Objet : diagnostic du système d'assainissement non collectif dans le cadre d'une vente

RAPPORT DE VISITE DIAGNOSTIC DE BON FONCTIONNEMENT D'UNE FILIERE D'ASSAINISSEMENT NON COLLECTIF DANS LE CADRE D'UNE VENTE

Numéro de dossier: 685449

187 chemin rural de la Motte 26000 VALENCE

Schéma de principe d'implantation des ouvrages d'assainissement

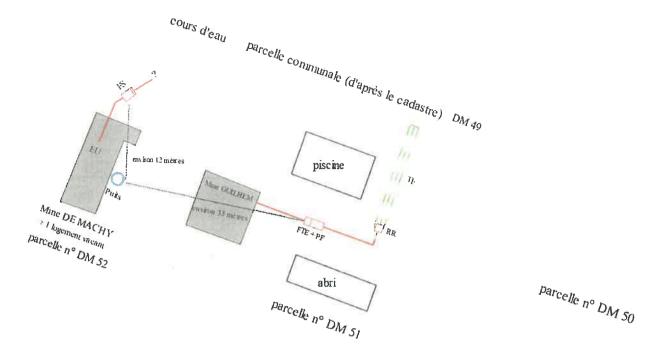
Commentaires : le dispositif de prétraitement des eaux vannes par fosse septique est situé dans le périmètre du puits (environ 12 mètres).

Absence de dispositif de prétraitement des eaux ménagères.

Absence de dispositif de traitement.

- Supprimer les ouvrages existants et mettre en place une filière d'assainissement non collectif complète (prétraitement et traitement) adaptée aux contraintes de la parcelle et à la capacité d'accueil du bâtiment.
- Préalablement à la réalisation de travaux, les services du SPANC doivent être contactés. Un projet, établi par un bureau d'études (étude de sol), doit être remis au service pour validation accompagné d'un formulaire à retirer auprès du service. Une fois les travaux terminés, le SPANC vient vérifier, avant remblaiement, la bonne mise en œuvre de l'ensemble des ouvrages et conduites installés.
